蒙自市沙沟边水厂及配套管网工程

水土保持监测季度报告表

(2020 年第三季度)

监测单位：云南今禹生态工程咨询有限公司

项目区临时覆盖措施

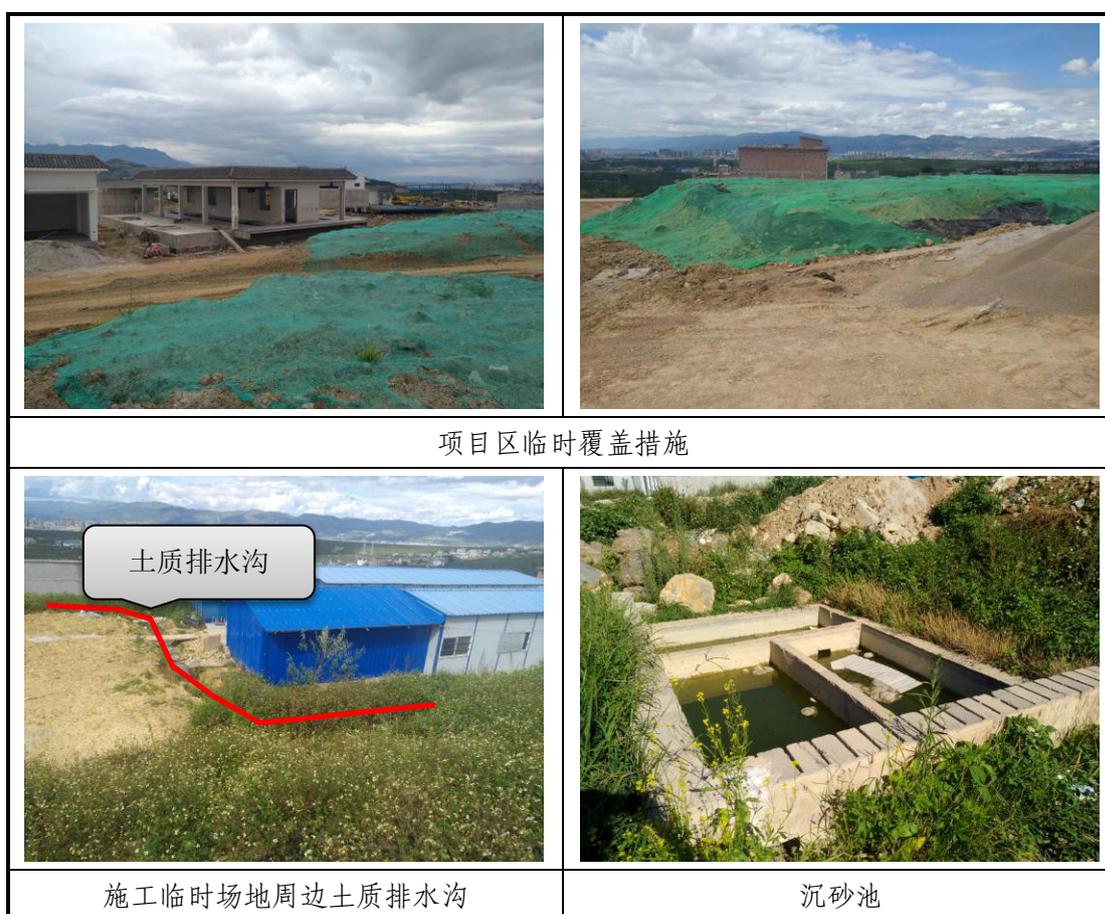
截至 2020 年 9 月，本工程实际施工过程中，建设单位已于厂区内临时施工生产生活区周边修筑了土质排水沟，长度约为 41m，并配备了沉砂池设施 1 座，后期进行了拆除；同时，针对厂区内的堆土堆料，以及裸露的松散土质边坡，施工单位采取了密目网临时覆盖措施，临时覆盖面积约 1600m²。

- 1、项目区内存在零散堆土的情况，建议施工单位对裸露的回填土方进行临时覆盖，避免降雨造成水土流失。

2、项目区内临时排水沟存在淤塞的情况，建议施工单位及时疏通，保证排水通畅。
